Service Information Bulletins

**Spare Parts Stores
and
Repair Shops**

MAX ①

Pre-loaded Front and Rear Springing

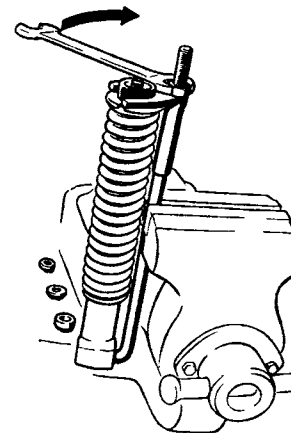
As an improving feature vehicles from No. 1288 521/788 809 are equipped with a **pre-loaded front and rear springing with reinforced shock absorbers.**

Subsequent installation in vehicles of earlier production of the front springing is practicable when replaced as a whole. The new rear springing can be incorporated only in conjunction with a new frame rear section (083 831 518). For details on component part alterations, please refer to attached supplementary list to Spare Parts List MAX, December 1954 edition.

Removal and installation of pre-loaded rear springing and shock absorber unit:

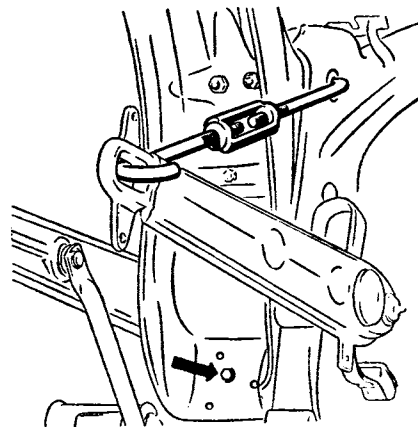
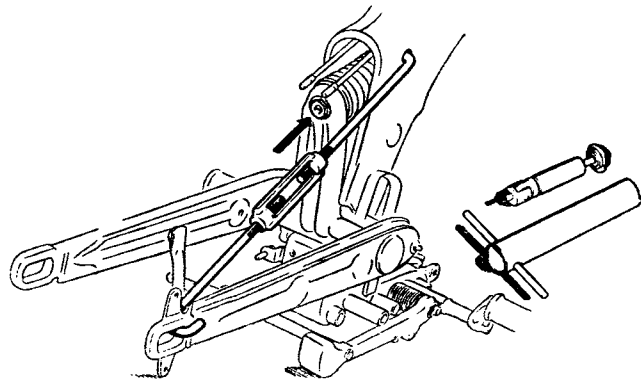
Removal: Place **tensioning device (088 891 923)** into position on frame and tighten nut lightly. Remove three bolts and support holding exhaust pipe. Remove flat head bolt now visible. Unscrew two lock nuts from rear frame. Remove frame rear section and cover plate. Remove collar nut and spring washer (support tie rod with screwdriver). Loosen tensioning nut and remove device. Remove locking ring. Push out the shaft by means of a drift (take care of stop collar). Remove fork together with spring and washer. Screw out shock absorber by means of **special spanner (088 891 920)**.

Assembly: Fasten shock absorber by means of special spanner. Pull tension rod fully out. Insert spring and washer. Place rear fork and stop collars into position. Drive shaft in and secure (use oil).

Tension rear fork by means of tensioning device until collar nut with spring washer can be tightened. **Make sure the slot of the tension rod is horizontal!** Place cover plate on frame rear section with narrow side pointing in direction of motion. Install frame rear section and turn lock nuts a few threads. Align holes of front and rear frame by tensioning the nut of tensioning device. Install centre bolt (flat head bolt) and spring washers and tighten. Remove device. Tighten lock nuts and make certain the cover plate is properly positioned. Install brackets for exhaust pipe. **Details regarding above mentioned special tools will be found in chapter "Special Tools" No. 9 of this "Service Circular".**

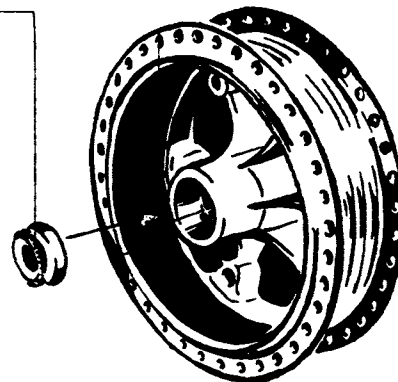
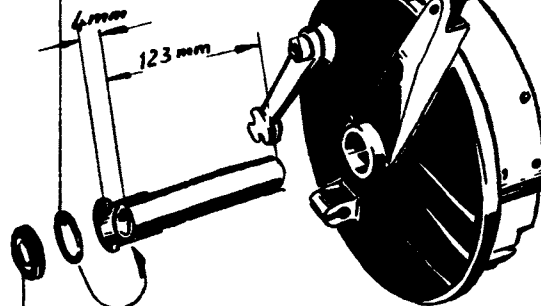
Strengthened brake back plates are being fitted from vehicle No. 1 295 095/794 910 (at front 085 851 535, at rear: 085 852 541). If it is desired to fit these to older vehicles, the following parts will be required when carrying out the modification:

When the strap is attached to the forks, a thin spacer can be used if necessary.

(Sketch see next page)

Crankshaft bearing plate

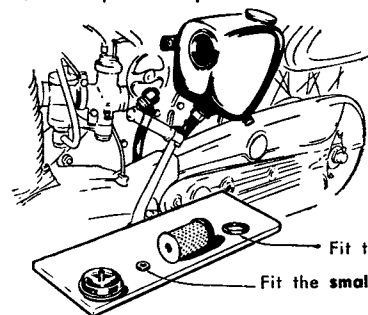
With reference to the information in Service Circular No. 4 issued in May, 1956 regarding the various types of crankshaft that are available, please note that when fitting a **new crankshaft (081 804 551)** or a **replacement crankshaft (081 804 905)** of Type II, or a **new crankshaft (081 804 569)** or a **replacement crankshaft (081 804 907)** of Type III it is **absolutely essential** that a **bearing plate (081 801 404)** be fitted. The bearing plate to be used with new or replacement crankshafts of Types I and IV is Part No. 081 801 564. For this bearing plate the **normal instructions are reversed**, and the lip on the sealing ring **should point inwards** (i.e. toward the engine).

It is very important that this instruction should be complied with, since otherwise the engine lubrication cannot be fully effective.

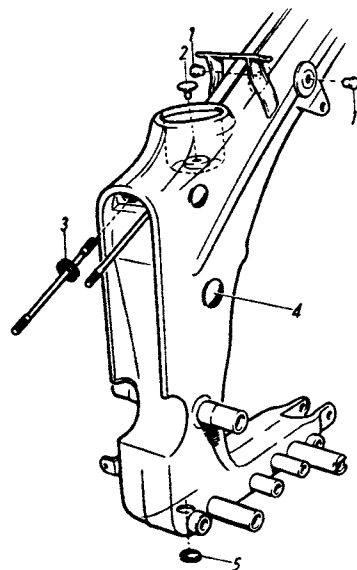
1. **Inlet air silencer.** The air which the engine requires for combustion is drawn into the interior of the central pressed-steel frame from underneath the knee grips. There it deposits the larger impurities and it is silenced, and then the air passes through the air filter to the carburetter. The correct carburetter settings are:
Bing carburetter 2/26/55. Part No. 081 816 515

Main jet	100
Needle jet	2.66
Needle position	2
Pilot jet	50
Mixing chamber insert	5
Pilot air screw	1 turn open
Float	47 b (11 grams)

On the conclusion of the running-in period, the pilot air screw (031 109 329) is opened about an additional 1/2 turn.
